**JUNTA DE ACLARACIONES DE LA
LICITACIÓN PÚBLICA NACIONAL PRESENCIAL No. DOPM-02-2025**

ACTA CON MOTIVO DE LA JUNTA DE ACLARACIONES DE LA LICITACIÓN PÚBLICA NACIONAL PRESENCIAL NO. DOPM-02-2025 RELATIVA AL: RESTAURACIÓN DE LA QUINTA TOUCHÉ, UBICADA EN AV. PASEO BOLÍVAR Y AV. INDEPENDENCIA, COL. CENTRO.

VENTANAS

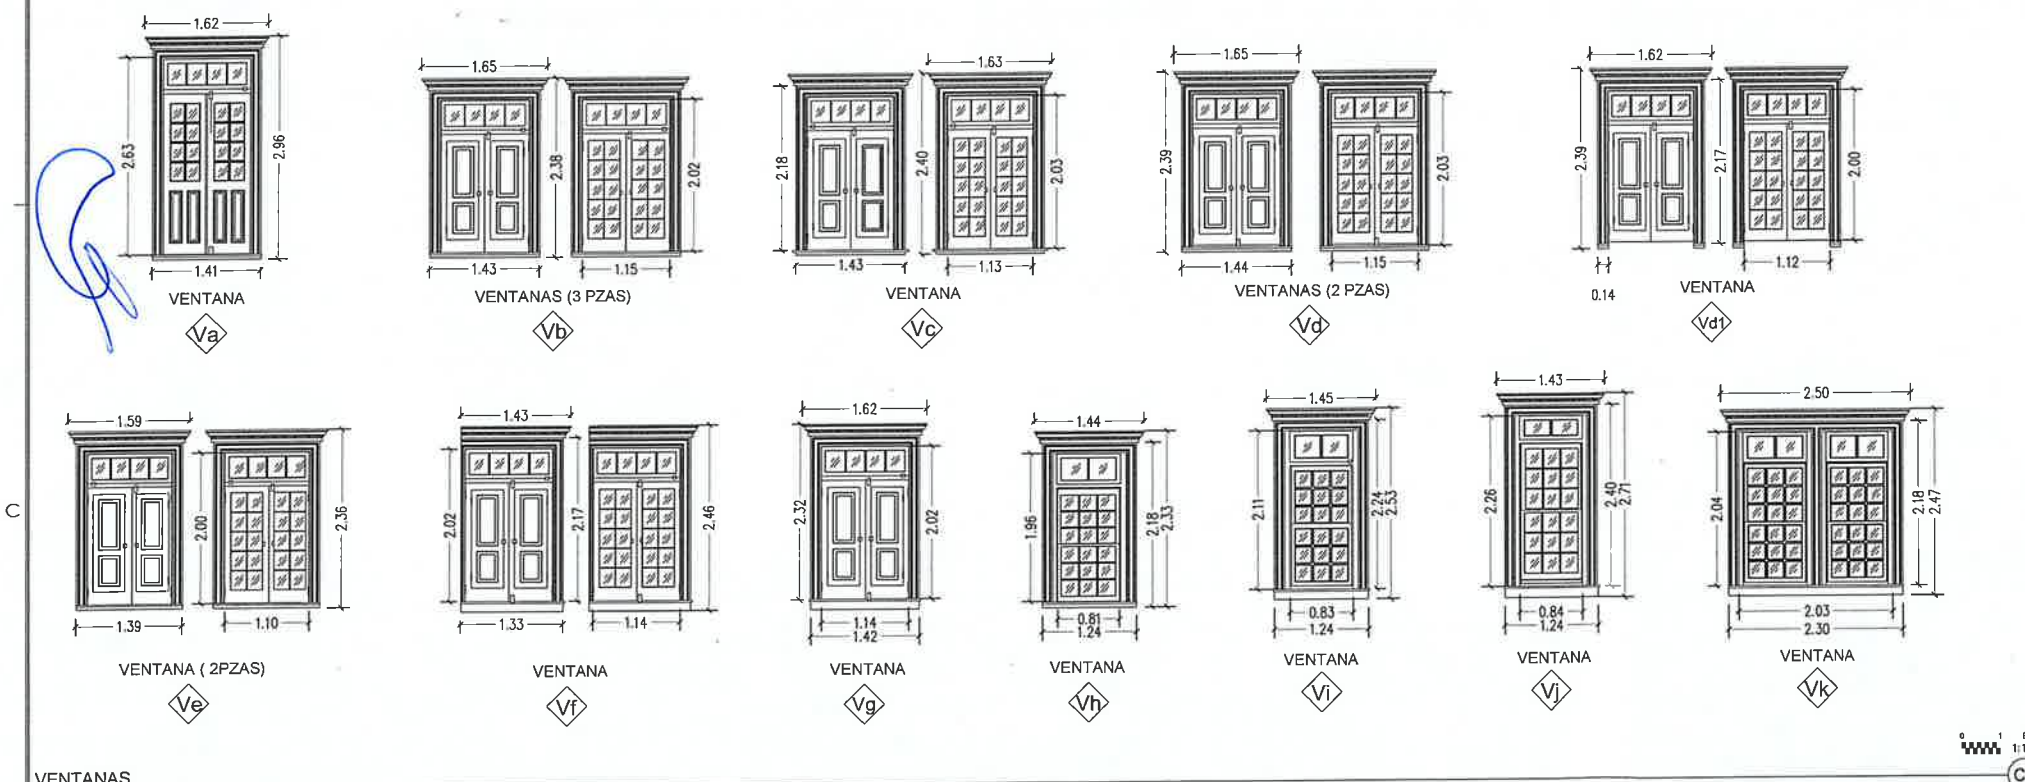
PREGUNTA 1: Se solicitan los planos de alumineria.

RESPUESTA 1: En la forma AE-04 Catalogo de Obra, en la clave M, Concepto Ventanas Nueva, se especifica el detalle VA-01, que nos direcciona la plano A5.05 donde se especifica la ventana de aluminio en cuestión.
